TECH TIP 003

E10/TT003 v1.0
2014/03

5501XS, 5671XS OCH RELATERADE SPÄNNARE

RENAULT 1,4 16 V & 1,6 16 V BENSIN

BILD 1

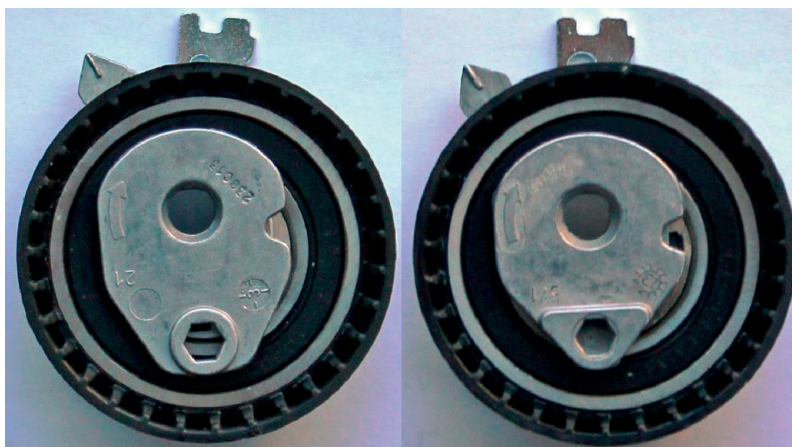
En uppgradering av kamrem 5501XS och tillhörande spännare T43064 (Bild 1 vänster) eller T43168 (Bild 1 höger) samt relaterade satser är nu inaktuella. Dessa kommer Winte längre att installeras i Renault K4M/K4J-motorer.

BILD 2

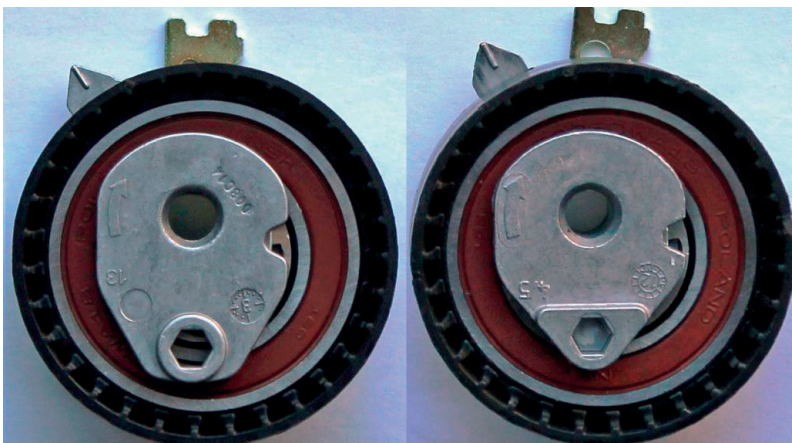
Rem 5501XS har ersatts av 5671XS, spännare T43064 har ersatts av T43236 (Bild 2 vänster) och spännare T43168 har ersatts av T43238 (Bild 2 höger).

Alla fyra spännare verkar vara identiska men det finns en viktig funktionsskillnad. Den nya generationens spännare T43236 och T43238 levererar mindre remspänning och kan endast användas med den nya generationens rem: 5671XS. Konstruktionen har utformats speciellt för den här uppgraderingen.

Den gamla remmen (5501XS), gamla spännare (T43064 och T43168) och satserna från ditt lager kan fortfarande installeras i K4J/K4M-motorerna som är tillverkade före 2013. Gamla generationens delar ska inte användas ihop med nya generationens delar. Den nya remmen (5671XS) kan användas i alla K4M/K4J-motorer. Den ska emellertid endast användas ihop med de nya spännarna (T43236 och T43238).
